LICITACIÓN PÚBLICA NACIONAL N° 02/2026 PROGRAMA SANTA FE + CONECTADA

"CONSTRUCCIÓN DEL JARDIN DE INFANTES N° 134 "DIONISIO OBELAR", SAN JAVIER- SANTA FE"

CIRCULAR ACLARATORIA N° 02 – CON CONSULTA

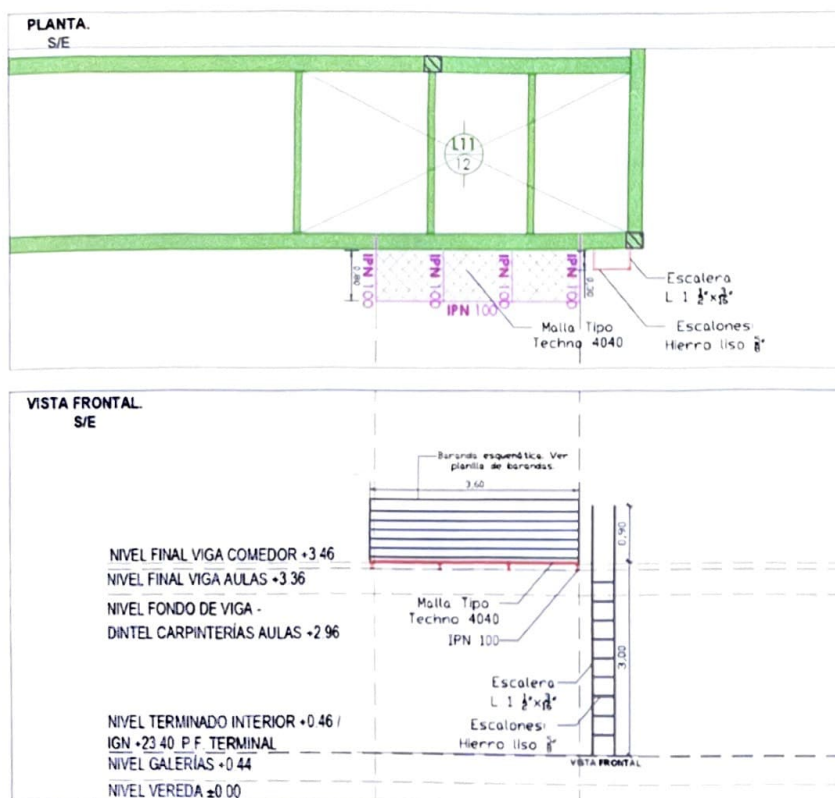
Se solicita detalle de la base de la pasarela técnica y especificación del tipo de malla Technos.

Respuesta 06.H)

MALLA TECHNO TIPO 4040. Barra resistente: 32mm x 2mm. Barra de cruce: 15mm x 2mm. Peso: 19 kg/m².
